ŽELEZNICE SLOVENSKEJ REPUBLIKY
CLAO, ODD. NADLIMITNÝCH ZÁKAZIEK A KONCESIÍ
Klemensova 8, 813 61 Bratislava 1

Vysvetlenie informácií potrebných na vypracovanie ponuky č. 12, doplnenie dokumentov potrebných na vypracovanie ponuky a oznámenie o predĺžení lehoty na predkladanie ponúk a lehoty na otváranie ponúk

„So 408—33-05

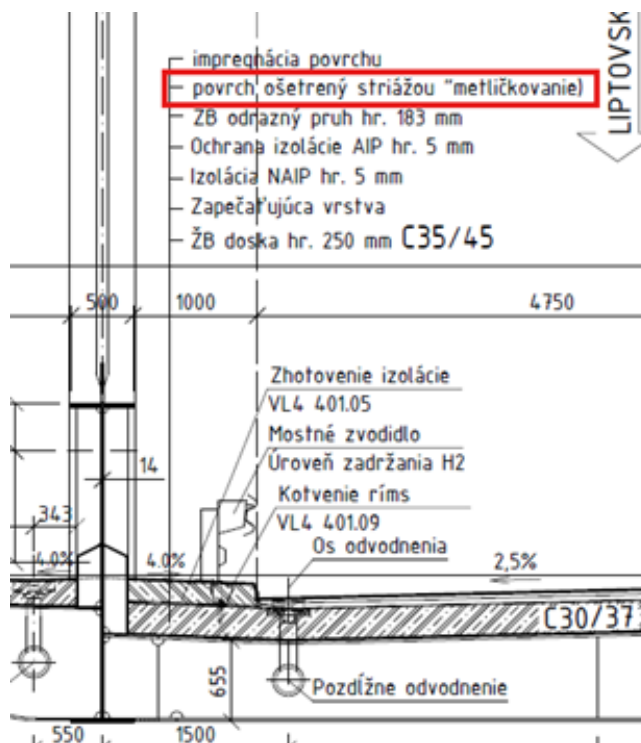
Prosím o bližšiu špecifikáciu položky, aké práce zahŕňa daná položka“

571907119.SR	Striáž horného povrchu odrazových pruhov	m2	189,360
--------------	--	----	---------

Jedná sa o striáž (povrchová úprava „metličkou“) horného povrchu monolitických odrazných pruhov po stranách vozovky, viď priložený obrázok.
